Referencia: Expediente: LAV0033-00-2016

AUTORIDAD NACIONAL DE LICENCIAS AMBIENTALES

RESOLUCIÓN N° 001643 (16 JUN. 2026)

“Por la cual se resuelve un recurso de reposición interpuesto en contra de la Resolución 939 del 27 de marzo de 2026 y se toman otras determinaciones”

Figura 3-71 infraestructura provisional de teleféricos

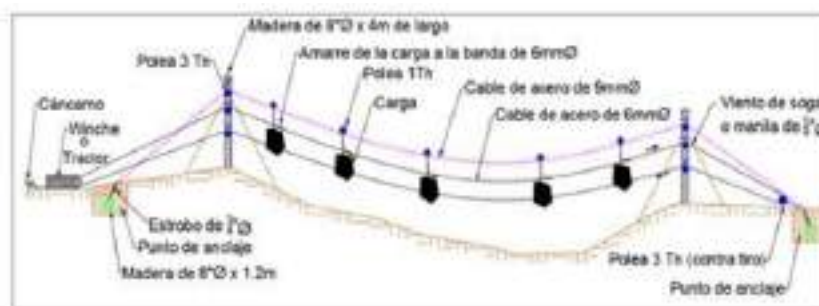
El sistema de teleférico constará principalmente de un área de despacho y una de descarga con ocupaciones que se encuentran aproximadamente entre 31,00 m² y 99,98 m², tanto en el área de despacho como en el área de descarga se realizará el anclaje de la guaya de transporte, a través de un tronco que será enterrado en el suelo y la disposición provisional de equipos, herramientas, materiales de construcción empacados y estructuras, que serán inmediatamente trasladados hacia los sitios de torre, una vez que sean transportados hasta el área de despacho, por lo tanto, no implican el uso y/o aprovechamiento de recursos naturales o la generación de impactos ambientales adicionales a los identificados y evaluados en el EIA de 2016 y en el presente EIA de modificación de licencia ambiental.

De acuerdo con lo anterior, mediante una guaya aérea se transportarán hacia los sitios de torre referidos, diferentes cargas, las cuales son haladas por un malacate sujeto a una segunda guaya, como se muestra en la siguiente figura:

No obstante, el Equipo Evaluador Ambiental frente a los “teleféricos” concluyó que, al no encontrarse como una infraestructura del proyecto acorde con el alcance de la solicitud de modificación, no consideró ambientalmente viable realizar el ajuste solicitado.

De acuerdo con las consideraciones técnicas antes expuestas, esta Autoridad Nacional considera procedente reponer y en tal sentido modificar parcialmente el artículo décimo primero de la Resolución 939 del 27 de marzo de 2026, respecto de la FICHA: A-01-01-F05 – MANEJO, TRANSPORTE Y ALMACENAMIENTO DE MATERIALES DE CONSTRUCCIÓN Y SUSTANCIAS PELIGROSAS, en el sentido de que solamente se debe retirar de dicha ficha todo lo asociado con el teleférico.
